## Mémoire

Sujet : Rénovation du Pont Gédéon-Ouimet

Thiago Lobato Ranier  
Iane Almeida Figueiredo

Pont Médéric-Martin (A15 direction Nord)

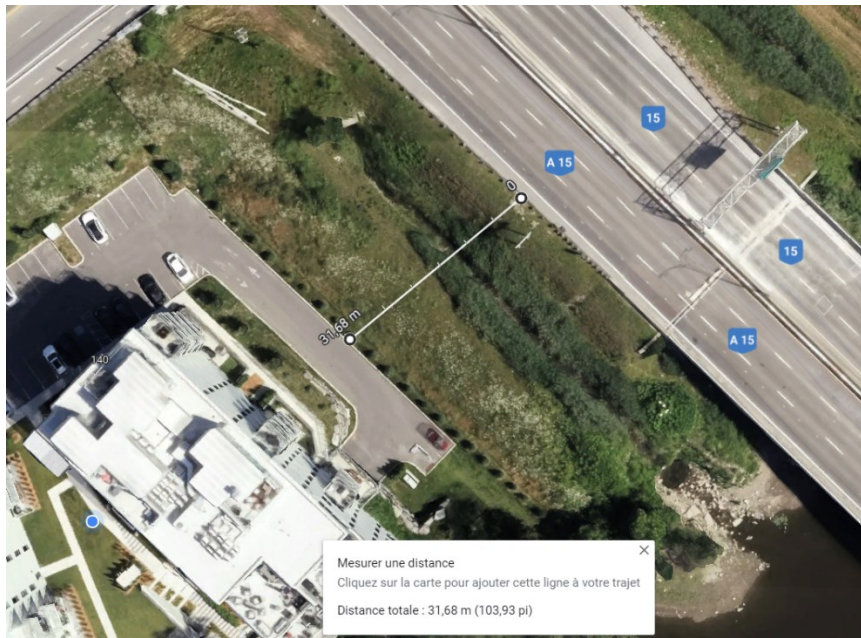
2 – L'affirmation de M. Poon ne s'applique pas à l'espace nécessaire pour installer un mur antibruit (il a déclaré qu'il n'y avait pas assez d'espace pour construire un mur devant le bâtiment du Quai du Nord.). Tout d'abord, partons de l'idée qu'un mur antibruit peut être installé directement sur la structure du pont. Comme le montrent les images ci-dessous.

### 140 Chemin de la Grande-Côte – Boisbriand

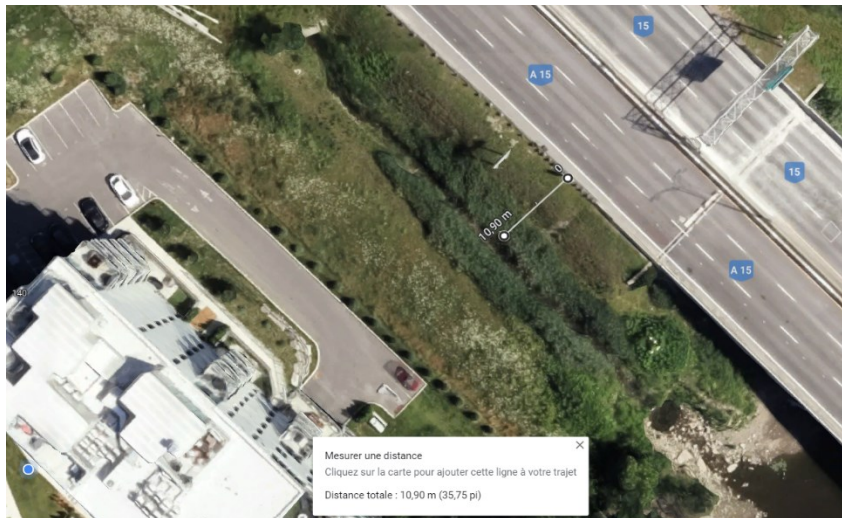
En comparaison avec l'espace présenté devant les appartements du Quai du Nord et l'espace du mur mentionné dans le projet de la rue de la Pointe Langlois. Il est clair et perceptible qu'il y a moins d'espace disponible sur la rue de la Pointe Langlois.

+31m de distance entre l'autoroute et la limite du terrain

+10m entre l'autoroute et le ruisseau

## Rue de la Pointe Langlois - Laval

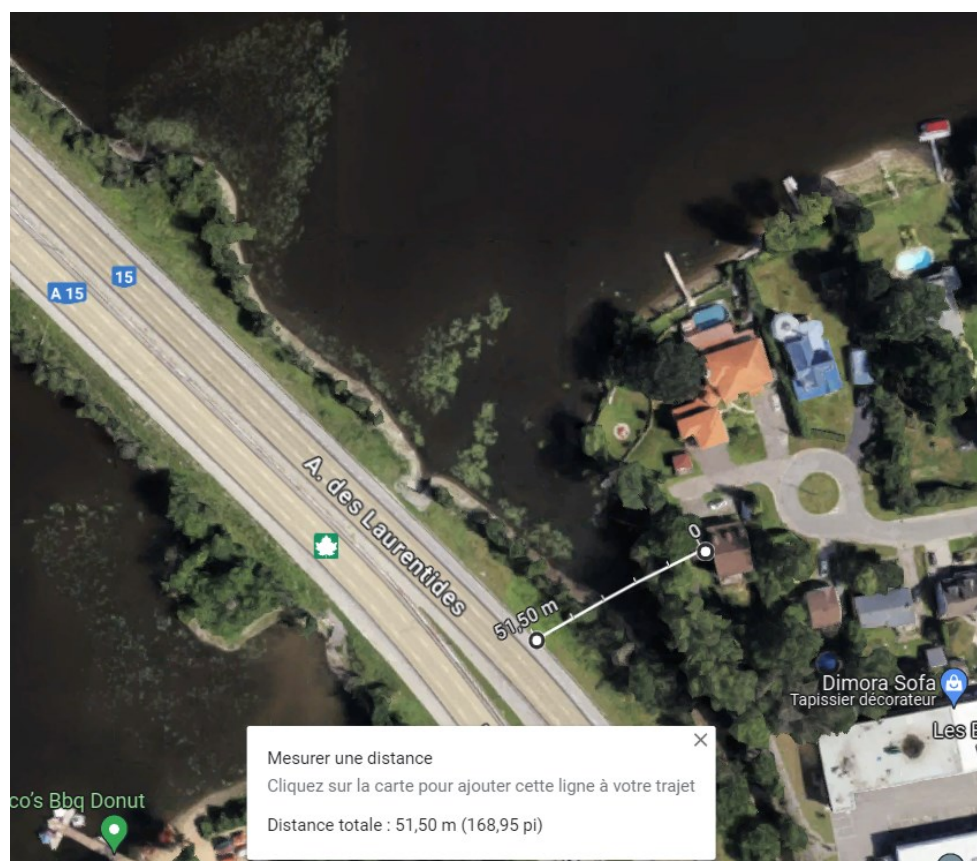
+68m et 51m entre l'autoroute et les premières maisons

+8m entre l'autoroute et la rivière

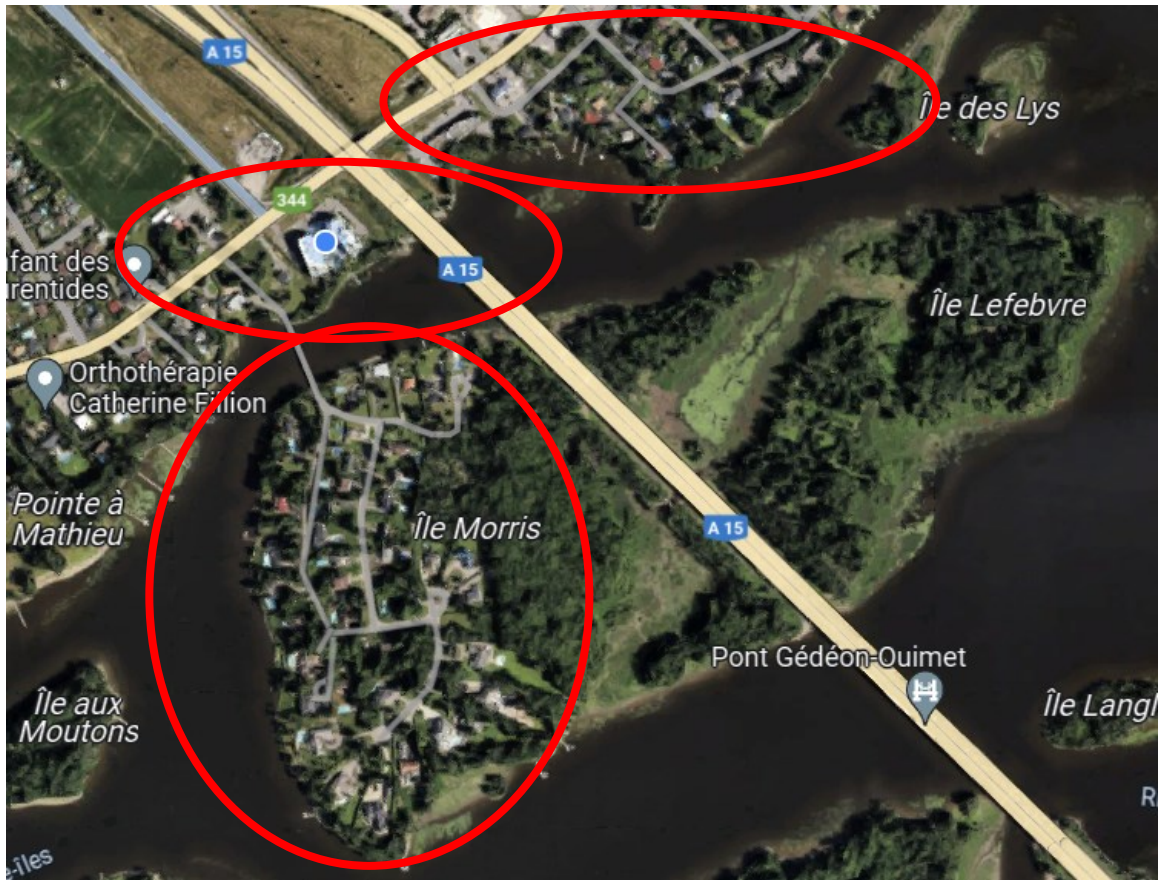
Zone ciblée avec le mur anti-bruit.

Grande partie composée d'une zone industrielle.

Du côté de Boisbriand, il n'y a pas de radar et le niveau sonore est beaucoup plus élevé. Voir les zones plus touchées.
